Artikel: Expertenbericht betreffend den Gebäudeinsturz in der Aeschenvorstadt Basel am 28. August 1901
Autor: [s.n.]
DOI: <https://doi.org/10.5169/seals-23364>

Expertenbericht betreffend den Gebäudeeinsturz in der Aeschenvorstadt Basel am 28. August 1901.

Die vom Gerichte mit der Abgabe eines fachlichen Gutachtens über den in der Aeschenvorstadt zu Basel am 28. August 1901 erfolgten Gebäudeeinsturz beauftragten Experten, Stadtbaumeister *A. Geiser*, Prof. Dr. *W. Ritter* und Prof. *F. Schüle*, alle drei in Zürich, haben ihren Bericht bereits im November v. J. erstattet. Die Gerichtsverhandlungen über den Fall haben am 9. Mai begonnen und es gelangt deshalb der Expertenbericht erst jetzt zur Veröffentlichung. Wir beeilen uns aus demselben das wesentlichste mitzuteilen. Dabei sind wir genötigt, des grossen Umfangs wegen, die Beschreibungen und Betrachtungen allgemeiner Natur nur auszugsweise wiederzugeben, während wir die Abteilungen über „die Resultate der vorgenommenen Untersuchungen in der eidg. Prüfungsanstalt für Baumaterialien“, das Kapitel über „besondere Erscheinungen“, in dem die unmittelbare Ursache des Einsturzes dargelegt wird, und jenes über „die statischen Berechnunge

Abb. 1. Das Vordergebäude des «Restaurant und Hotel zum Bären». — Grundrisse und Schnitt. — Masstab 1 : 300.

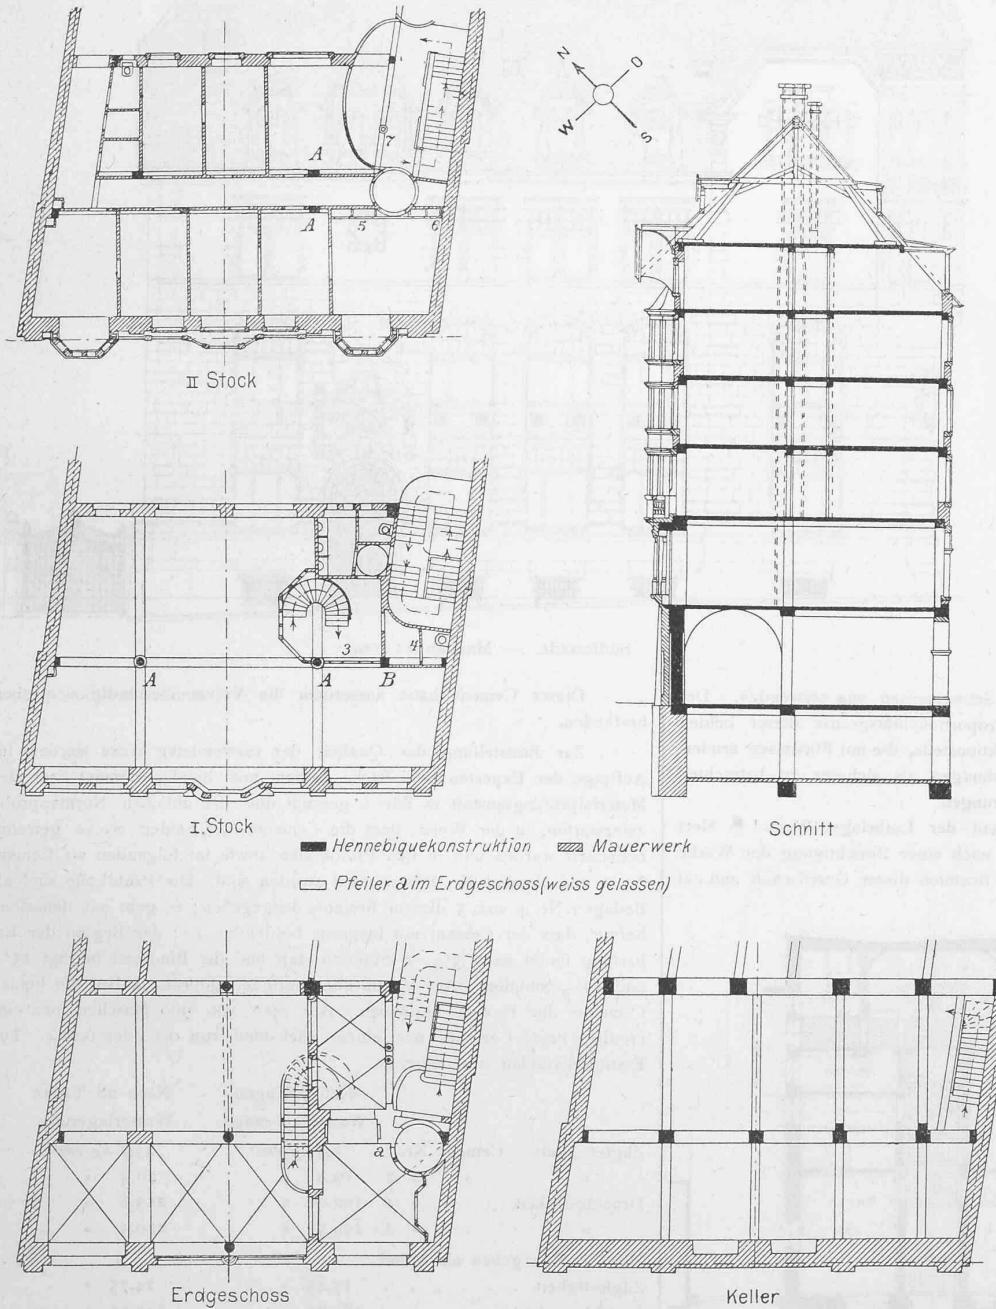
Das ganze Areal mit einer Straßenfront von 18 m und einer Tiefe von 46,5 m soll für den Geschäftsbetrieb Verwendung finden. Das in Abb. 1 auf Seite 215 dargestellte, an der Hauptstrasse liegende Vordergebäude bildet ein von der übrigen Anlage unabhängiges Ganzes. Nur im Erdgeschoss ist gegen das Hinterhaus zu als Erweiterung der Restaurationsräumlichkeiten ein in der Höhe des ersten Stockes mit einem Glasdach überdeckter Raum angefügt. Erdgeschoss und erster Stock sind zu Restaurationszwecken, die andern Stockwerke für die Fremdenzimmer bestimmt. Daraus ergab sich die in konstruktiver Hinsicht nichts abnormales aufweisende Notwendigkeit, einen bedeutenden Einbau der oberen Stockwerke über hohle Räume anzuordnen. Dass im Hinblick auf die bequeme und leichte Art, die das Hennebique-System zur Aufnahme und Uebertragung so ungleicher Belastungen bietet, dieses gewählt wurde, ist erklärbar, umso mehr als der Leiter und früher alleinige Inhaber des Geschäftes das Hennebique-Bausystem mehrfach mit gutem Erfolg angewendet hat und die in andern Fällen damit gemachten günstigen Erfahrungen nur dazu aufmuntern mussten.

Aus Abb. 1 ist ersichtlich, dass die beiden Brandmauern, das Fundament der Fassade, sowie die aus rotem Sandstein in Massivbau aufgeföhrte Fassade selbst in regelmässigem Mauerwerk, dagegen die inneren stützenden Teile und die Zwischenböden in Hennebique-Bauweise zur Ausführung gelangten. Die Zwischendecken reichen in konstruktiv richtiger Weise und mit sachgemässem Auflager in die Brandmauern und in die Fassade hinein. Die Fundamentsohle wird gebildet durch die gemauerten Fundamente der drei Ummauern sowie durch zwei kontinuierliche Fundamentträger in armiertem Beton von 1,40 m Breite auf 70 cm Tiefe für die Hoffassade und 1,30 m Breite und 70 cm Tiefe für die Innenkonstruktion. Vier freistehende Hennebiquepfiler an der Hoffassade und vier solche im Innern stehen auf den genannten Fundamenten und tragen die darüber befindliche Last. Die Lage der Hauptstützen und tragenden Teile im Erdgeschoss entspricht der Hauptsache nach den im Keller angebrachten Pfeilern, dagegen sind einzelne der Stützungen, so z. B. zwei derselben bei der Vorhalle, nicht in Hennebique-Beton erstellt und überschreitet bei zwei Pfeilern der Querschnitt in erheblichem Mase jenen der entsprechenden Stützungen im Keller. Die mittlere säulenartige Stütze gegen den Hof steht nicht über dem Pfeiler im Keller, sondern unmittelbar daneben, d. h. auf dem Unterzuge. Im ersten Stock stehen Fassadenpfeiler und innere Abstützungen wieder senkrecht über jenen des Erdgeschosses. Auf diesen Ummauern bzw. Pfeilern und den drei inneren Stützen des I. Stockes ruht der obere Stockwerkbau. Von den eigentlichen tragenden Stützen des zweiten und der oberen Stockwerke ist nur eine direkt von einer Stütze des ersten Stockwerkes getragen, die andern stehen auf den Unterzügen des ersten Stockes im Hohlen. Für den Dachstuhl bildet den eigentlich tragenden Teil, das sogen. Kehlgäbelk, die Decke über dem fünften Stockwerk, die ebenfalls in Hennebique-Beton ausgeführt ist; da diese Decke vorn zum teil, hinten ganz in die Dachschräge einschneidet, musste sie als eine in schräger Ebene gebrochene nach den tiefer liegenden Ummauern fortgesetzt werden, eine Anordnung, die auch namentlich gegen den Nachbar in feuerpolizeilicher Hinsicht ihre volle Berechtigung hatte. Die Streben des Dachstuhles ruhen vermittels hölzerner Sättel auf dieser Decke.

Hinsichtlich der in der Hauptsache ebenfalls eingestürzten Hauptfassade sprechen sich die Experten dahin aus, dass deren Konstruktion und Anordnung durchaus fachgemäß war und mit den Ursachen des Einsturzes in keinem direkten Zusammenhang steht. Was von der Fassade einstürzte, wurde durch die inneren Konstruktionsteile mitgerissen.
